Opdrachtgever	Gemeente Losser
Datum	14 juni 2022
Auteur	Joost Verhoeven
Kenmerk	011929.20220614.N1.02
Kenmerk opdrachtgever	22.0010813
Status	Definitief
Pagina	1/7

Nadere veiligheidstoets doortrekking Ambachtstraat De Lutte

Figuur 4.1: Zicht over de Ertsmolen richting de Ambachtstraat, rechts de Korenmolen – te zien is dat het groen tot boven de verharding groeit

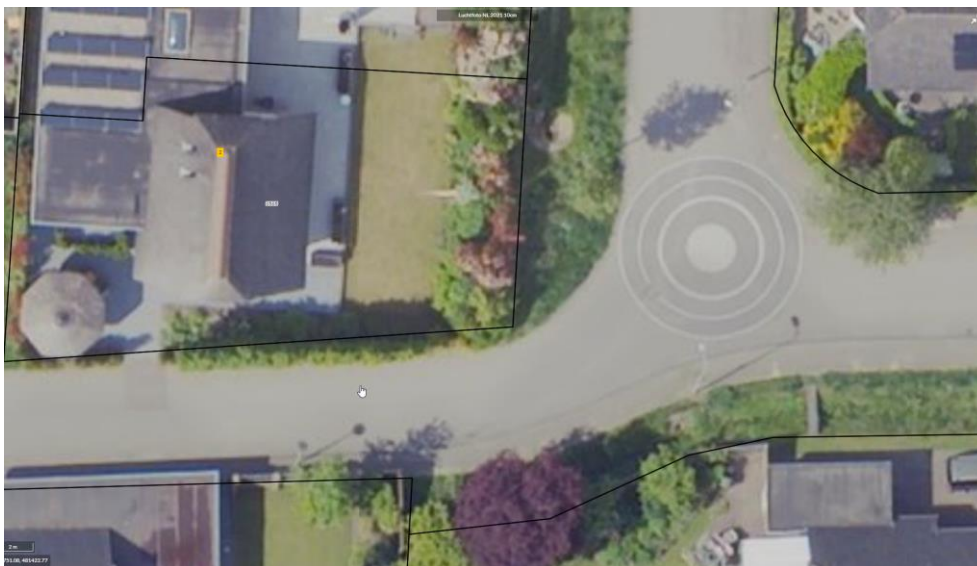
Door hoge beplanting en schuttingen langs de aanliggende tuinen en bebouwing direct langs de weg is het zicht op de aansluiting met de Korenmolen minder goed. Auto's van en naar de Ertsmolen en de verlengde Ambachtstraat moeten op de hoek met de Korenmolen langzaam rijden. Dat geldt voor de bestaande situatie. Het is daarom goed dat deze T-aansluiting is voorzien van een ronde verkeersdrempel.

Met de doorverbinding naar de Ambachtstraat zal er in de toekomst meer verkeer rijden. Dat maakt het extra belangrijk dat het uitzicht zo min mogelijk wordt belemmerd. Er moet dus op worden toegezien dat de beplanting niet buiten de kavelgrens groeit. Als dat gebeurt moet de gemeente ervoor zorgen dat het over de kavelgrens groeiende groen wordt teruggesnoeid.

Het uitzicht bij de aansluiting Korenmolen - Ertsmolen is een aandachtspunt, het zicht wordt daar beperkt door uitgroeiende beplanting. Regelmatig terugsnoeien tot de kavelgrens is hier nodig.

- Onoverzichtelijke T-aansluiting Korenmolen - Ertsmolen:
Hier is in de huidige situatie een probleem met het uitzicht door het particuliere groen langs de weg. Regelmatig terugsnoeien tot de kavelgrens is hier noodzakelijk.
